Vysvětlení zadávacích podmínek č. 1

Číslo jednací: 20267/2025

Název veřejné zakázky:	„Transformace Domova Černovice – Lidmaň I. - Polná“
Předmět veřejné zakázky:	stavební práce
Identifikační údaje zadavatele	
Název:	Kraj Vysočina
IČO:	70890749
Adresa sídla:	Žižkova 1882/57, 586 01 Jihlava
Profil zadavatele:	https://ezak.kr-vysocina.cz/profile_display_111.html
Osoby oprávněné za zadavatele jednat:	Ing. Martin Kukla, hejtmán Ing. Otto Vopěnka, 1. náměstek hejtmána Ing. Zdeněk Berka, vedoucí odboru majetkového
Kontaktní osoba:	Mgr. Jitka Mikésková – ve věcech zadávacího řízení Ing. Martin Kocmánek – ve věcech technických
Telefon, fax:	+420 564 602 415, +420 564 602 214
E-mail:	mikeskova.j@kr-vysocina.cz ; kocmanek.m@kr-vysocina.cz

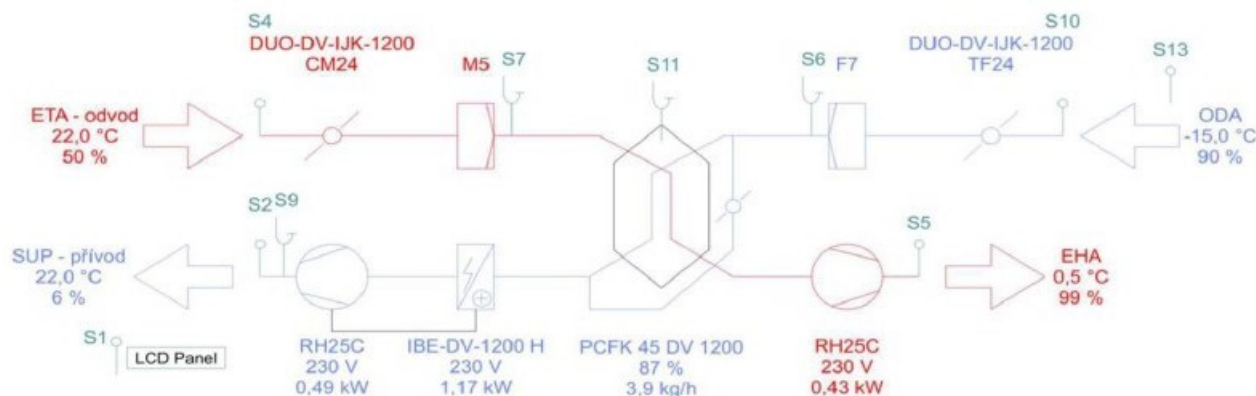
Objekt Oplocení

Žádáme o kontrolu oplocení. V soupisu prací a dodávek je položka p.č. 20_Dodávka a provedení _jdnokřídlová branka 900/1530 mm.

V PD Oplocení je ale celkem 5 kusů. I jiného rozměru. Elektromechanický zámek a domovní telefon jsme v soupisu prací Elektro také nenašli. Žádáme o kontrolu a upřesnění.

Branky jsou v PD i soupisu o rozměrech 900x1530 mm – chyba v soupisu je v množství – celkové množství 900x1530 je 4 ks.

Elektromechanický zámek a domovní telefon je v rozpočet slaboproudu v části D3 montážní materiál a práce Domovní telefon.

Zadavatel provedl následující úpravy Soupisu prací:

SO 06_D.1.1_úprava/doplnění položek č. 20, 21
